Technische Änderung zu: Schraubendreher-Spitze Schlitz

- PCN-PW63xxxx-20210503-00-A DE
- 03.05.2021

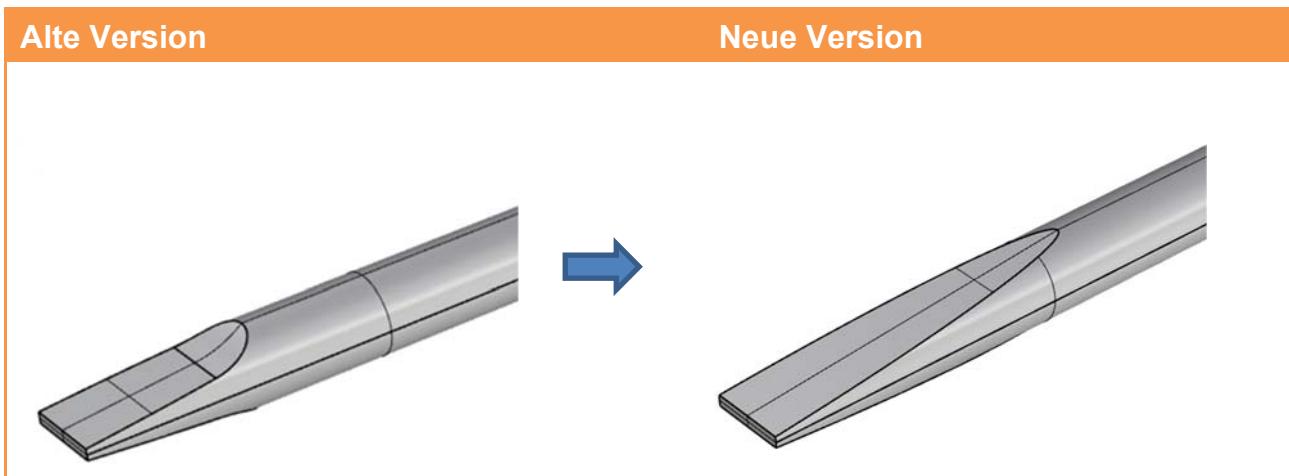
Anpassung der Klingenspitze auf einen gerade Verlauf.

Die bisherigen Schraubendreherklingen wurden geschliffen. Dies ergab automatisch einen gerade Auslauf der Klingenspitze. Die neuen Schraubendreher werden gefräst, daher ist der Auslauf ein anderer. Das entspricht zwar der Norm. Führt aber dazu, dass der Winkel zum Betätigen unserer Zugfederklemmen (Z-Reihe) zu groß wird und nicht mehr funktioniert.
Wir haben jetzt eine Lösung gefunden, so dass die Klingenspitze auch beim Fertigungsverfahren Fräsen wieder einen geraden Auslauf der Klingenspitze, wie die bisherigen Schraubendreher haben und mit all unseren Zugfederklemmen problemlos funktioniert.
